ПАСПОРТ ДОСТУПНОСТИ

Казенного общеобразовательного учреждения «Солнечная школа-интернат для обучающихся с ограниченными возможностями здоровья»

АКТ ОБСЛЕДОВАНИЯ
объекта социальной инфраструктуры
К ПАСПОРТУ ДОСТУПНОСТИ ОСИ
Казенного общеобразовательного учреждения «Солнечная школа-интернат для
обучающихся с ограниченными возможностями здоровья»

ФОТО 18 пандус наружный

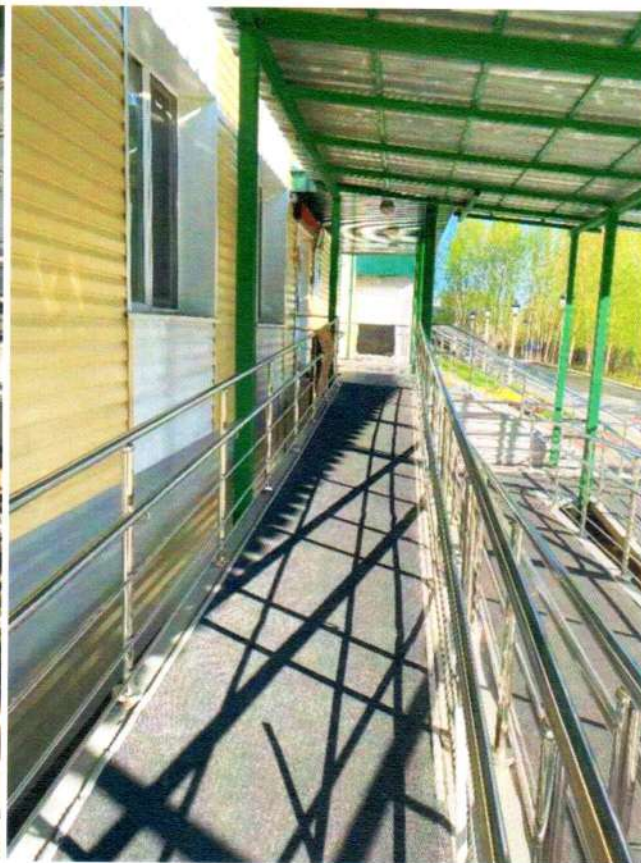
2.2	Пандус (наружный)	Есть	5	15-18	Ширина между поручнями, верхний 1,07м. нижний 0,95м.	Все	Установить поручни в соответствии с нормативными требованиями СП 5913330 – 2020г. (Высота 0,7 - 0,9м. Ширина 0,9 – 1м.) Установить бортики высотой 0,05м. по краям маршей пандуса.	Текущий ремонт. Индивидуальное решение с ТСР.

ФОТО 22 тамбур

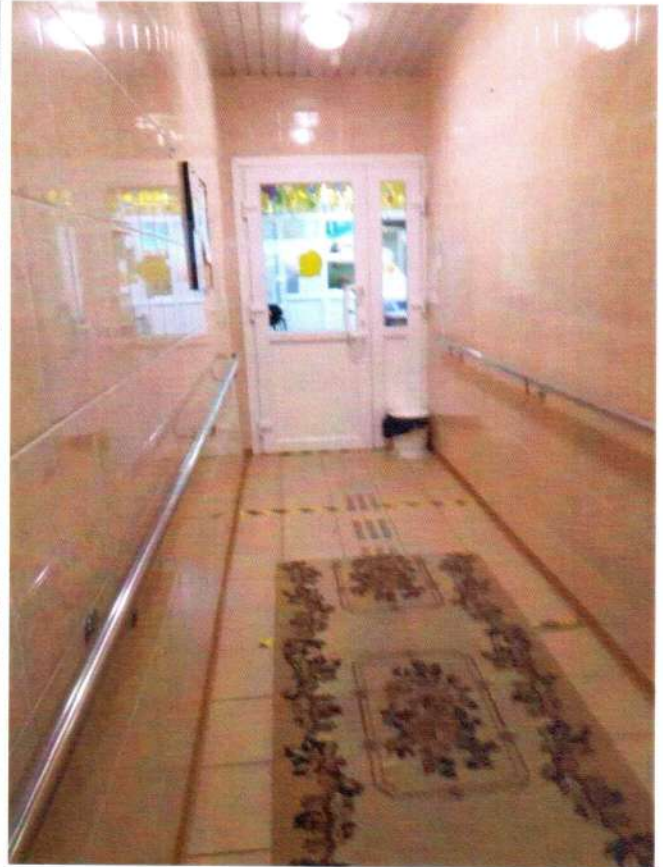
2.5	Тамбур	Есть	8	21-23	Отсутствуют дренажные и водосборные решетки. Ковровая дорожка не закреплена.	Все	Установить дренажные и водосборные решетки на одном уровне с поверхностью пола. Закрепить ковровую дорожку.	Текущий ремонт. Индивидуальное решение с ТСР.
	ОБЩИЕ требования к зоне				Отсутствует хотя бы один из входов полностью доступный для всех категорий инвалидов.	Все	Оборудовать хотя бы один из входов полностью доступный для всех категорий инвалидов.	Текущий ремонт. Индивидуальное решение с ТСР.

ФОТО 73 эвакуационный выход

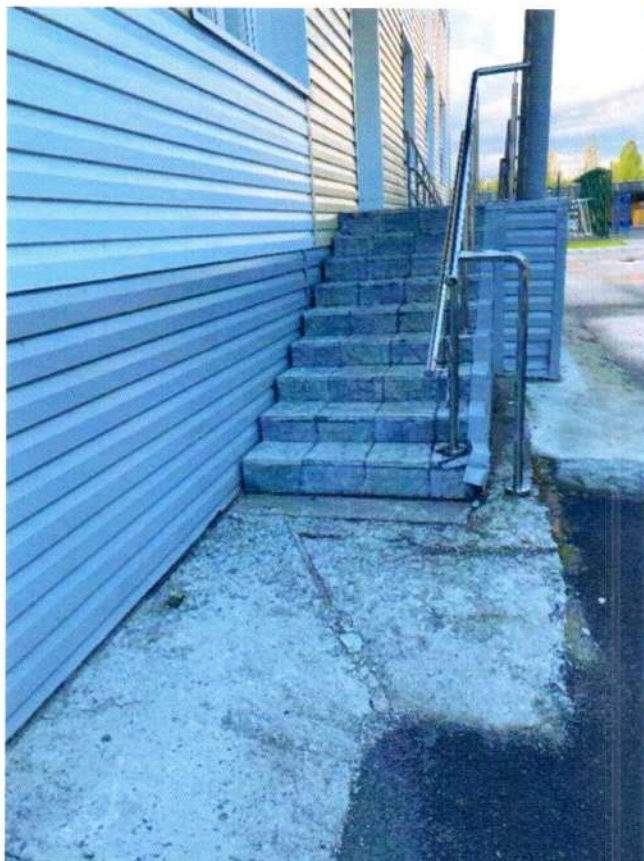
3.6 Пути эвакуации (в т.ч. зоны безопасности)	Есть	14	58-79, 112	Отсутствует не задымляемая зона безопасности, оборудованная обратной селекторной связью. Запасные выходы не приспособлены для эвакуации инвалидов.	Все		Оборудовать не задымляемую зону безопасности с обратной селекторной связью. Оборудовать запасные выходы в соответствии с нормативными требованиями СП 5913330 – 2020г.	Текущий ремонт. Индивидуальное решение с ТСР.
ОБЩИЕ требования к зоне				Не определен наиболее рациональный и короткий путь к зоне целевого назначения. Выключатели и розетки размещены не на высоте 0,8м. от уровня пола.	Все		Определить наиболее рациональный и короткий путь к зоне целевого назначения. Выключатели и розетки разместить на высоте от 0,4 до 0,8 м от уровня пола.	Текущий ремонт. Индивидуальное решение с ТСР.

ПЛАН ТЕРРИТОРИИ КОУ "Солнечной школы - интерната для обучающихся с ограниченными возможностями здоровья"

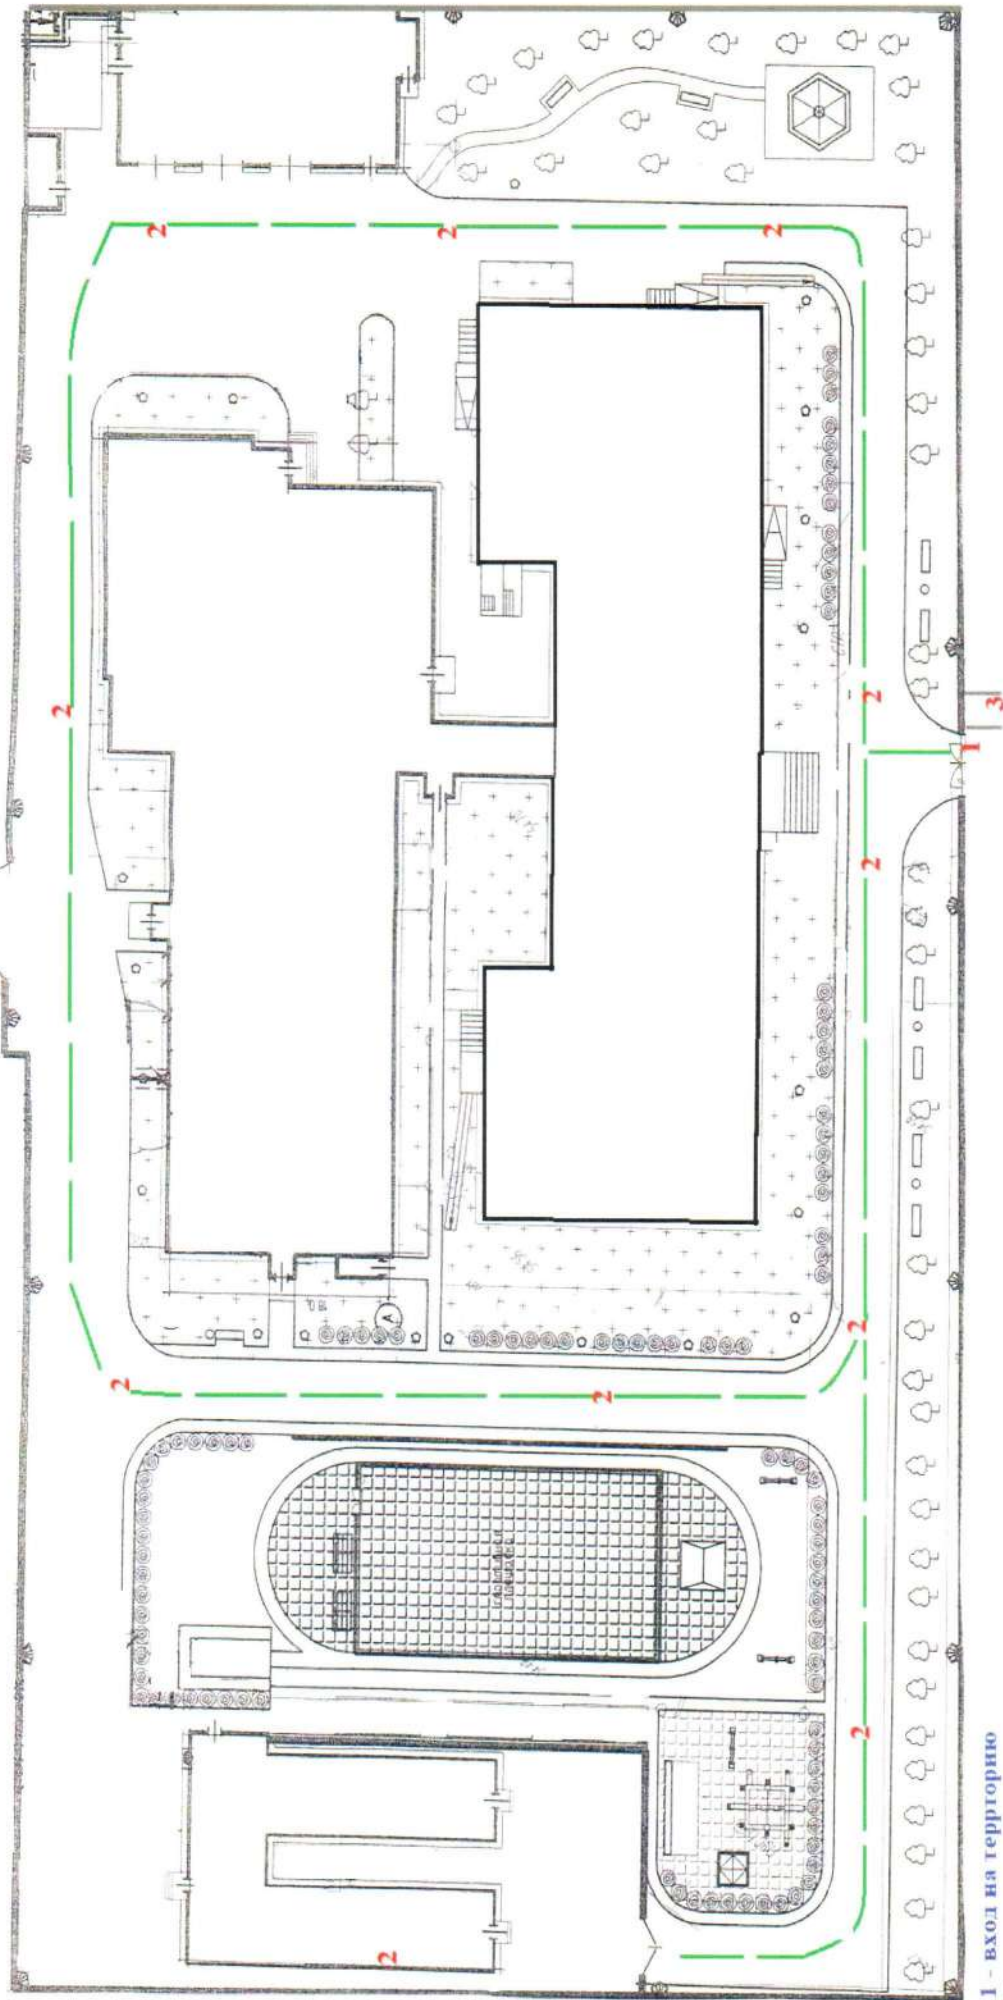
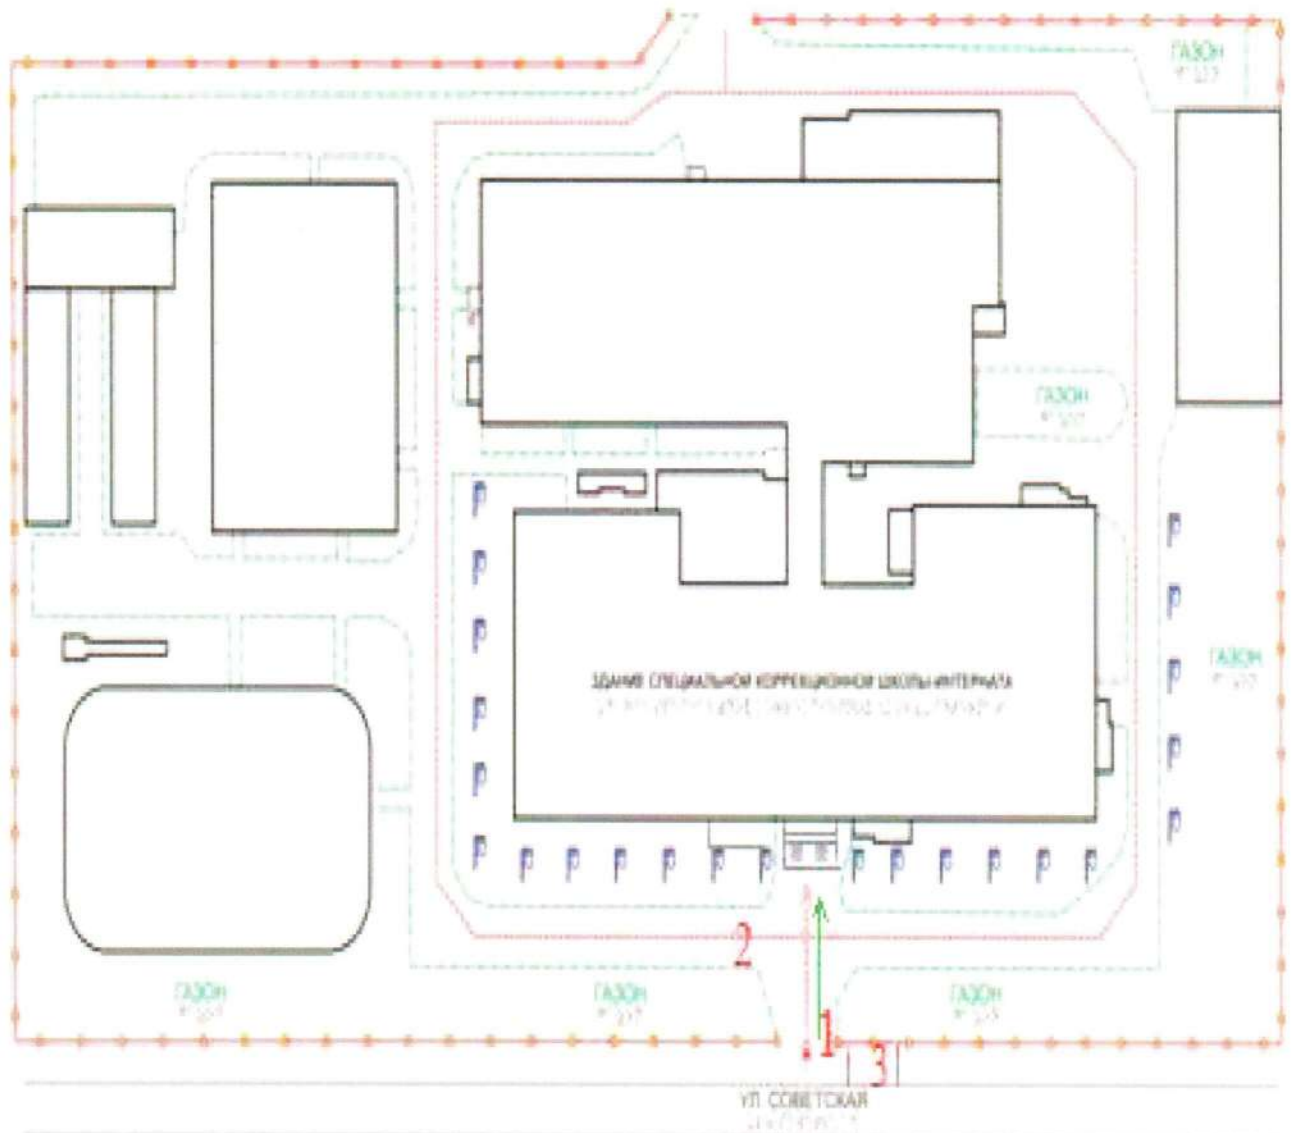
1.1	Вход (входы) на территорию	Есть	1	1,2,3	Отсутствует кнопка вызова персонала.	Все	Установить кнопку вызова персонала.	Текущий ремонт. Индивидуальное решение с ТСР.

1.2	Путь (пути) движения на территории	Есть	2	4-13	Отсутствует тактильная предупредительная полоса за 0,8-0,9 м. перед лестничным маршем. Имеется разрушение и провал асфальтного покрытия.	С	Установить тактильную предупредительную полосу за 0,8-0,9 м. перед лестничным маршем и пандусом. Произвести ремонт асфальтного покрытия.	Текущий ремонт. Индивидуальное решение с ТСР.

1.3	Лестница (наружная)	Нет	-	-	-	-	-	-
1.4	Пандус (наружный)	Нет	-	-	-	-	-	-
1.5	Автостоянка и парковка	Есть	3	14	Автостоянка не соответствует нормативным требованиям СП59.13330.2020г. Площадка имеет неровности,	Все	Оборудовать места парковки, установить вертикальный знак, нанести горизонтальную разметку в соответствии с СП	Текущий ремонт. Индивидуальное решение с ТСР.

уклоны, которые могут привести к травмированию МГН.		59.13330.2020г. Выровнять по периметру участка для стоянки автомобиля МГН.	
					Отсутствует беспрепятственное и удобное передвижение МГН по территории к зданию.	Все	Обеспечить беспрепятственное и удобное передвижение МГН по территории к зданию.	Текущий ремонт. Индивидуальное решение с ТСР.
	ОБЩИЕ	требования к зоне
